DIRECTION DE L'ÉVALUATION ENVIRONNEMENTALE DES PROJETS TERRESTRES

**Rapport d'analyse environnementale
pour le projet de parc éolien du Mont-Rothery
sur les territoires non organisés Collines-du-Basque et
Mont-Albert par EEN CA Mont-Rothery S.E.C.**

Dossier 3211-12-196

Le 14 mai 2014

FIGURE 3 COULÉE DES SŒURS, ZONE DE DÉTECTION DE LA GRIVE DE BICKNEL

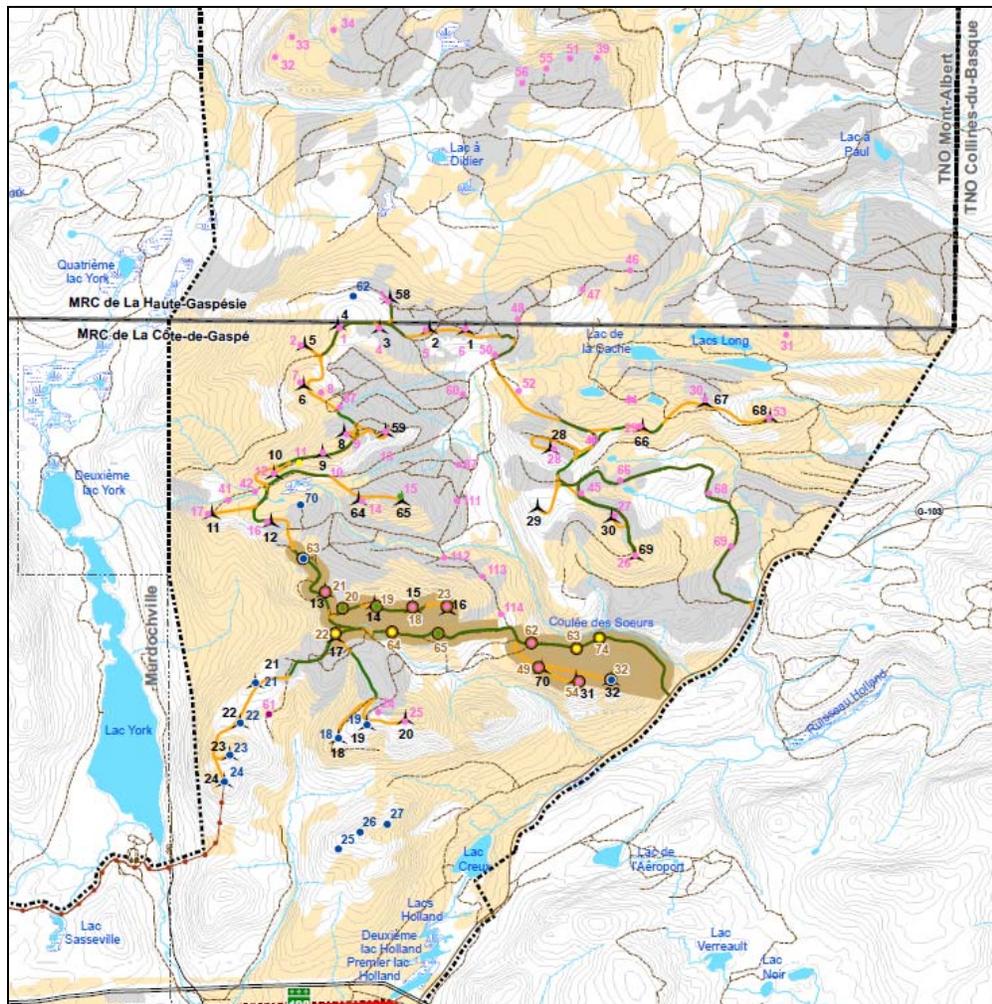
Lors des inventaires, la Grive de Bicknell avait été répertoriée en majeure partie dans une zone du projet appelée la « Coulée des Sœurs » (zone identifiée en beige sur la figure suivante). La caractérisation avait révélé des habitats sous-optimaux ou inadéquats. À la demande du secteur de la faune, des mesures particulières seront mises en place dans cette zone. De plus, en ce qui a trait à l'habitat optimal détecté à proximité de l'éolienne numéro 22 (point 61 sur la figure 3), l'initiateur s'est engagé à ne faire aucun déboisement à moins de 250 m.

Le déboisement à court et long terme sera réduit au minimum. Par conséquent, outre des éoliennes, aucune infrastructure nécessitant du déboisement ne sera érigée dans la « Coulée des Sœurs ». De plus, le déboisement prévu aux sites d'implantation des éoliennes 14, 17 et 65, où la grive a été détectée, sera réalisé sur 0,6 ha plutôt que 1 ha, afin de limiter la perte d'habitats. Cet engagement sera réalisable en utilisant une portion des chemins comme surface de travail pour construire l'éolienne. L'initiateur a présenté au Ministère un plan détaillé comprenant un micropositionnement des infrastructures pour ces trois éoliennes, qu'il devra aussi respecter lors de leur construction.

Nous convenons avec l'initiateur que les impacts résiduels du projet sur la Grive de Bicknell seront possiblement faibles considérant son engagement à ne pas déboiser entre le 1^{er} mai et le 15 août et les autres mesures d'atténuation auxquelles l'initiateur s'est engagé.
